Neue Schließplatte und neue Innentür in Mikrowellen-Kompaktgeräten

MW 32 BIS - MW 32 BIT und MC 32 BIS

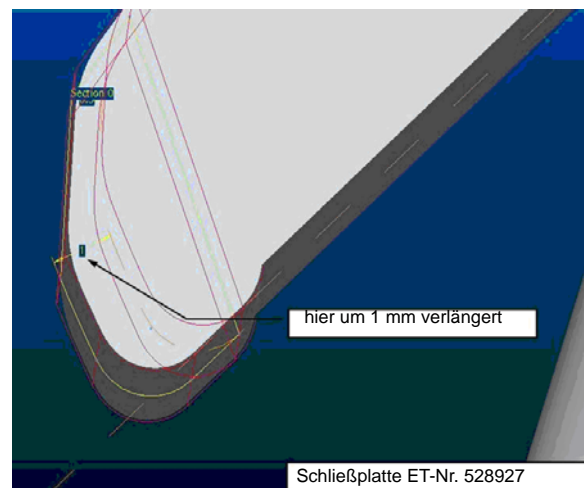
Folgende Teile wurden verbessert, um die Stabilität zu erhöhen

- Schließplatte - Hebellänge um 1 mm erhöht
- Rahmen Innentür - verstärkt in der Breit, um dauerhaften Kontakt zwischen Träger und Zapfen während der Bedienung zu gewährleisten. So wird garantiert, dass der Träger unabhängig von der Hebelposition gedreht werden kann

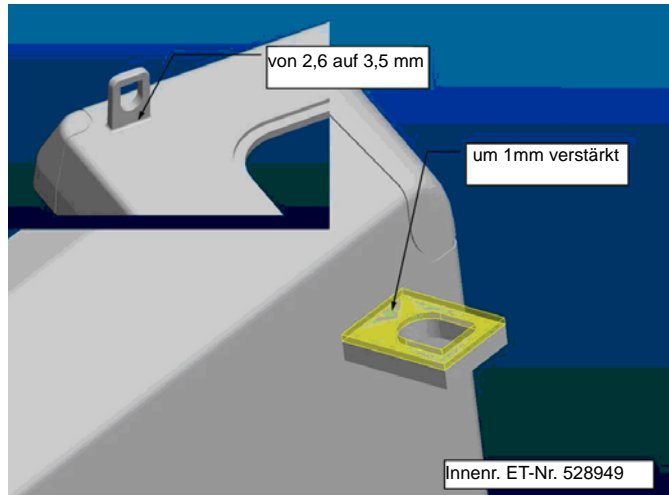
1. Rechte und linke Schließplatte austauschen.

2. Tauschen Sie den Innentürrahmen aus.
Der Rahmen ist um 1 mm verbreitert und die Basis verstärkt.

Durch diese Verbesserungen kann die Schließplatte mechanisch gut funktionieren und ist besser stabilisiert. Extreme Positionen werden durch den Haken verhindert, ohne dass die Schließplatte in die Sicherheitsposition gelangen kann, wenn der Haken ausgehakt ist. Haken wurde verstärkt, wodurch die Bruchgefahr reduziert wurde.

ET-Nummern

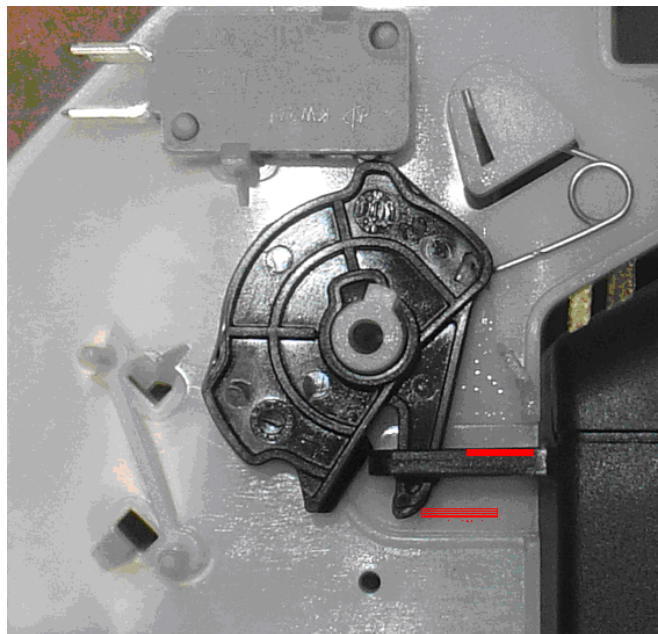
Innentürrahmen: ET-Nr. 528949
Schließplatte: ET-Nr. 528927
